ABKÜNDIGUNGEN UND PRODUKTERNEUERUNGEN

Produktabkündigung

IntraKey Zutrittskontrollzentralen

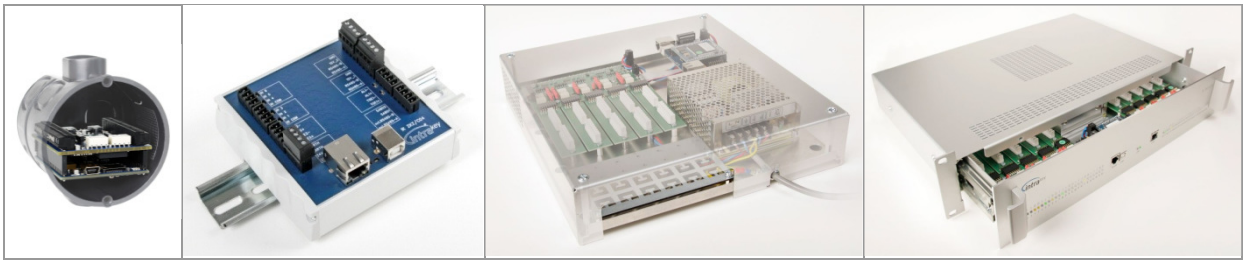
Im Zuge des technischen Fortschritts und der Weiterentwicklung der Intrakey-Produktpalette wird ab Juli 2014 die Fertigung dieser seit dem Jahr 2001 angebotenen Zutrittskontrollzentralen eingestellt:

- IK ZKZ/5 (ZKZ für bis zu 5 Leser, Wandmontage)
- IK ZKZ/19-ES (ZKZ für bis zu 10 Leser, 19“-Einschub)

Die elektronischen Komponenten der abgekündigten Generation werden bis Ende 2015 als Ersatzteile verfügbar sein. Die Fertigung von Gehäusen und Kabelbäumen wird jedoch im Juli 2014 eingestellt.

Als Nachfolgeprodukte stehen seit Ende 2012 diese Geräte zur Verfügung:

- IK ZKZ/C02 (ZKZ für einen Zutrittspunkt, Montage in UP-Schalterdose)
- IK ZKZ/C04 (ZKZ für zwei Zutrittspunkte, Montage auf DIN-Schiene)
- IK ZKZ/C10 (ZKZ für bis zu 8 Zutrittspunkte, Wandmontage)
- IK ZKZ/C20 (ZKZ für bis zu 16 Zutrittspunkte, 19“-Einschub)

Die Nachfolgeprodukte sind deutlich leistungsfähiger und abwärtskompatibel zu den abgekündigten Geräten. Die Baugröße ist kleiner, so daß ZKZ/5 durch ZKZ/C10 sowie ZKZ/19-ES durch ZKZ/C20 ersetzt werden können. Mit den Modellen ZKZ/C02 und ZKZ/C04 werden neue Bauformen angeboten, welche die Produktpalette nach unten abrunden.

alt: IK SL 3000

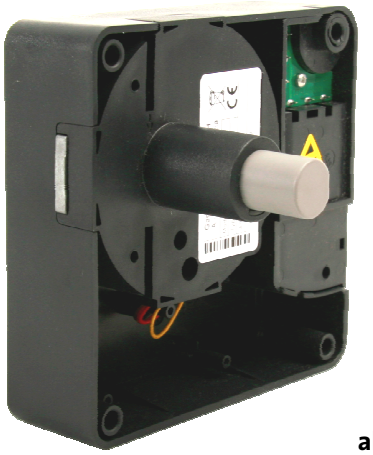
Das offline Schrankschloss IK SL 3000 wird abgelöst durch das neue optimierte IK SL 7100. Es bietet jegliche Funktionalitäten des alten IK SL 3000 zuzüglich folgender Verbesserungen:

- Einsatz einfacher AA Batterien 1,5 V (3 Stück)
- Position Batteriewechselfach → deutlich vereinfachter Zugang im eingebauten Zustand
- Batteriestandzeit: 3-5 Jahre
- Größerer Datenspeicher: 150 Buchungen (statt vorheriger 50)
- Mehrfarbiger LED-Ring → Statusanzeige nunmehr durch Knopfposition und LED
- Geringere Abmessungen (109x109x33 mm) statt vorher (112x110x33), passt jedoch auf die gleichen Bohrungen wie IK SL 3000
- Variante für Metalltüren erhältlich ab 2018

Das IK SL 3000 wird abgekündigt zum 31.12.2017. Ab diesem Zeitpunkt ist ausschließlich das neue IK SL 7100 für Neu- und Bestandsporojekte einzusetzen. Ersatzteile für Bestandsprojekte sind nach Absprache noch bis 03/2018 lieferbar. Eín Mischbetrieb aus alten IK SL 3000 und neuen IK SL 7100 ist möglich.

IK ZKZ/C02-1/15

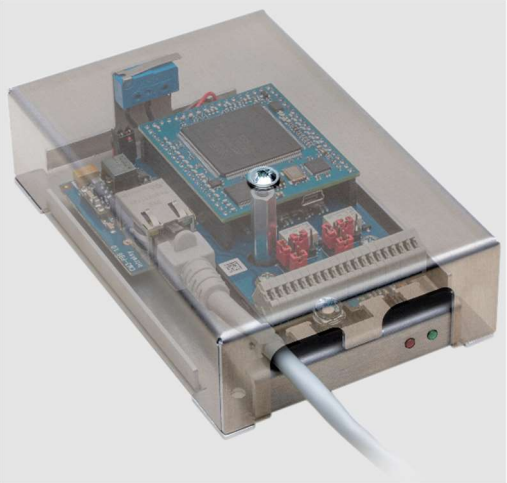
Entwicklung, Fertigung und Vertrieb folgender IntraKey Zutrittskontrollzentralen sind seit 2020 eingestellt:

IK ZKZ/C02-1

IK ZKZ/C02-1a

IK ZKZ/C02-lox

Die IK ZKZ/C02-1/15 löst alle abgekündigten Modelle funktional lückenlos ab und bietet des Weiteren technische Verbesserungen und funktionale Erweiterungen. Details sind dem Projektierungshandbuch für Zutrittskontrollzentralen oder jeweiligen Datenblatt zu entnehmen.

Ein Mischbetrieb von IK ZKZ/C02 Modellen und IK ZKZ/C02-1/15 ist möglich. Migrationen von einem abgekündigten Modell auf die IK ZKZ/C02-1/15 werden durch Ihren IntraKey Systemberater betreut. Der Ersatz alter Modelle erfolgt jedoch ausschließlich durch die neue Generation IK ZKZ/C02-1/15.
